改善箇所説明図

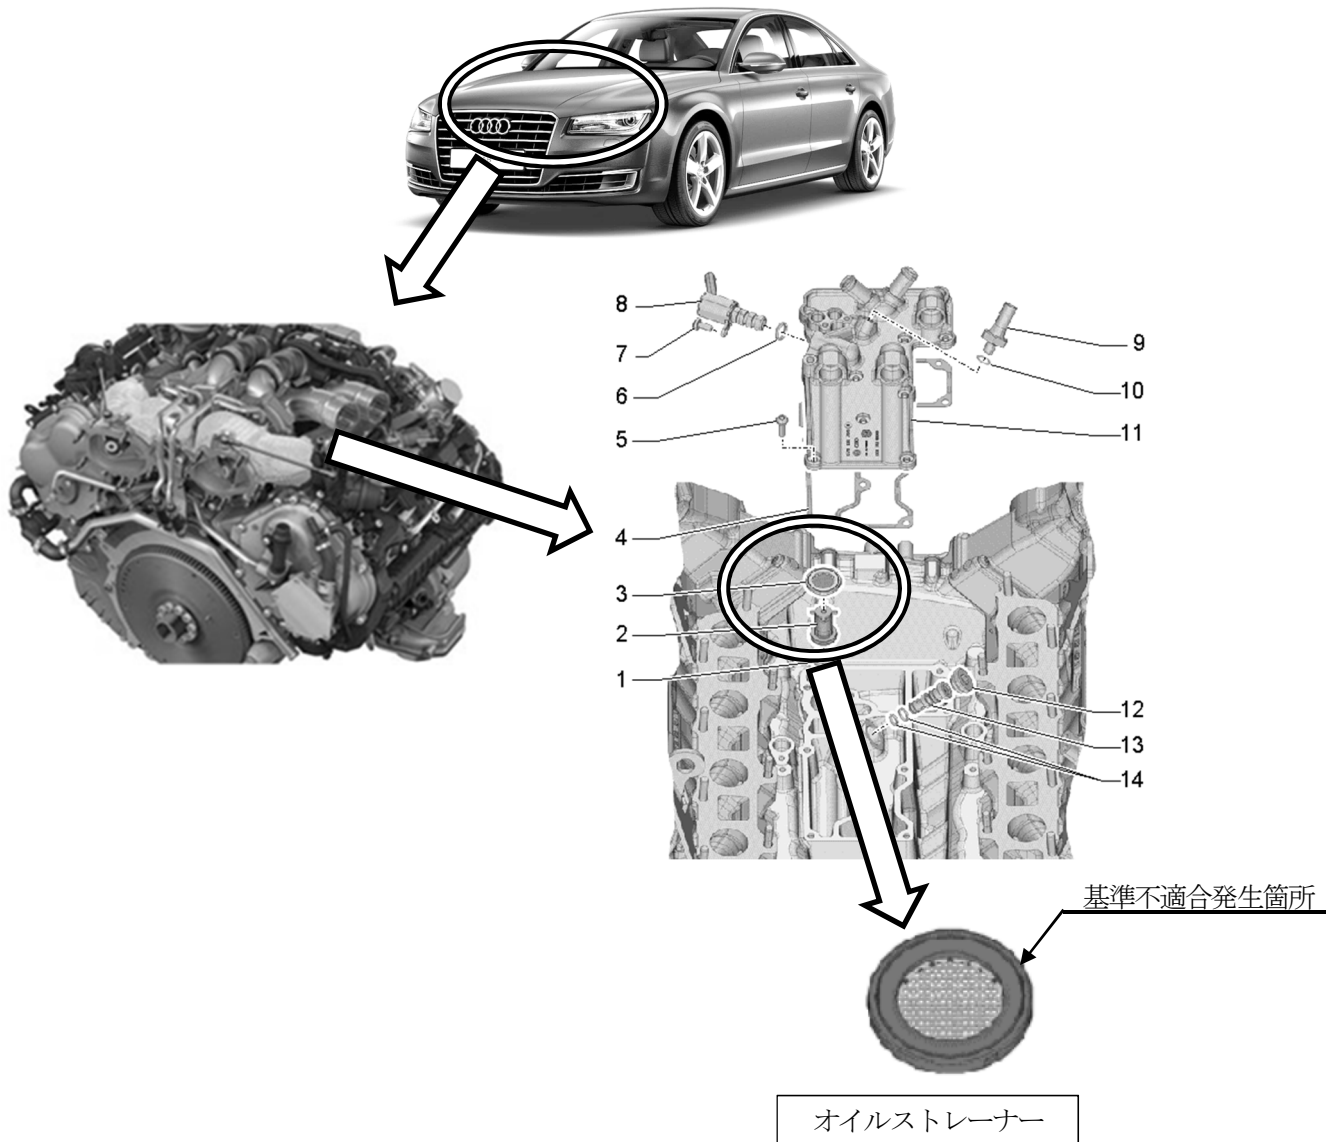
注： は、交換する部品を示す

ターボチャージャーへのオイル供給ラインに取り付けられているオイルストレーナーにおいて、当該ストレーナーのメッシュサイズが小さすぎるため、オイルストレーナーにオイルの沈殿物が付着することがある。長期間、車両を使用することにより沈殿物が増加すると、オイルストレーナーがつまり、ターボチャージャーへ十分なオイルを供給できなくなり、最悪の場合、エンジンの出力低下やエンジンが停止するおそれがある。

全車両、当該オイルストレーナーを対策品と交換する。また、ターボチャージャーを点検し、必要であれば新品と交換する。

識別：「21H7」と記入したキャンペーンステッカーを車両に貼付する。
